PARECER TÉCNICO

Processo Administrativo: 2024003176

Objeto: CONTRATAÇÃO DE EMPRESA ESPECIALIZADA PARA AQUISIÇÃO E INSTALAÇÃO DE PARQUINHOS INFANTIS TIPO PLAYGROUNDS, QUE SERÁ ALOCADO NA ESCOLA MUNICIPAL FAUSTINO DIAS DOS SANTOS E ESCOLA MUNICIPAL DR. EUVALDO TOMAZ DE SOUZA, CONFORME SOLICITADO PELA SECRETARIA MUNICIPAL DE EDUCAÇÃO DO MUNICÍPIO DE PORTO NACIONAL – TO.

Assunto: Análise técnica

Figura 5 - Dimensões apresentadas na planta baixa, ausência de cotas detalhadas dos brinquedos que compõem o parquinho

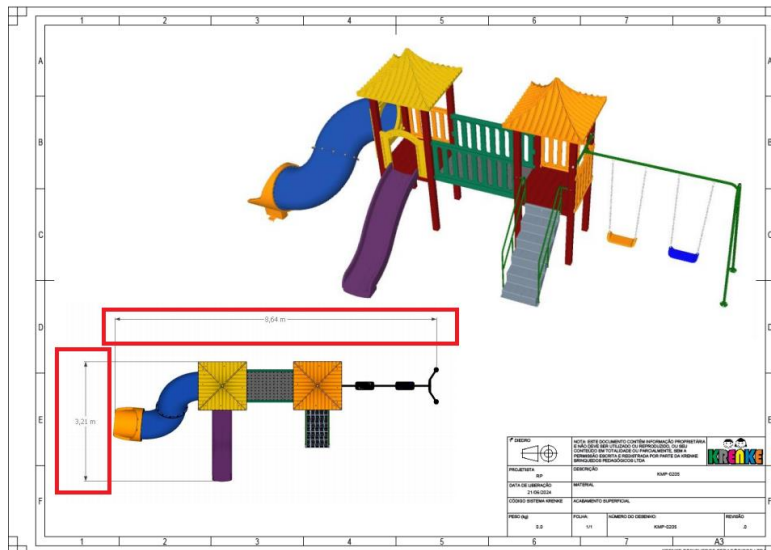
A empresa em questão não apresentou área de segurança, conforme exigido no item 5.5.3, além disso a planta baixa apresentada está incompleta, faltando informações importantes para a avaliação da mesma por completo, faltam cotas detalhadas para aferir se os brinquedos possuem dimensões compatíveis com as exigidas no edital, existe divergência de informações entre a descrição dos brinquedos que compõem o parquinho e o parquinho representado na imagem 3D e planta baixa, as dimensões apresentadas na área de ocupação também são incompatíveis com as apresentadas na descrição, conforme demonstrado abaixo nas figuras 04 e 05.
